Landkreis Kronach, Rad-Orte-Katalog

Rad-Ort Nummer 18-019

Ort Steinwiesen, Bahnübergang von der Lucas-Cranach-Str. zu An der Angermühle.

Luftbild

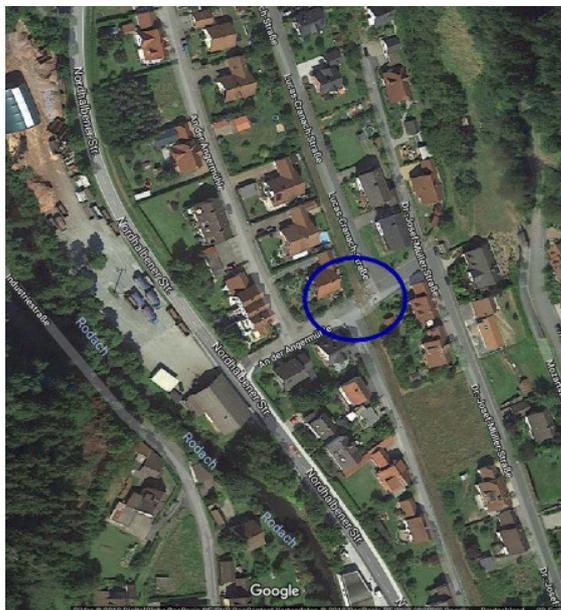
Der Übergang ist mit drei Barrieren auf jeder Seite aufwendig abgesperrt. Die rechtwinklig angeordneten Durchlässe sind nur ca. 90 cm breit. Ca. 300 Meter weiter überquert der Gärtnersgrund die Geleise ohne jede Sperre.

Unnötige Behinderung für Radler und Fussgänger. Unzulässig enger Sperrbügelabstand. Falls die Barrieren nötig wären, müssten sie nach ERA 150 cm breite Durchlässe haben und dürften sich nicht überlappen.

Entfernen der Barrieren, ähnlich wie beim Gärtnersgrund.
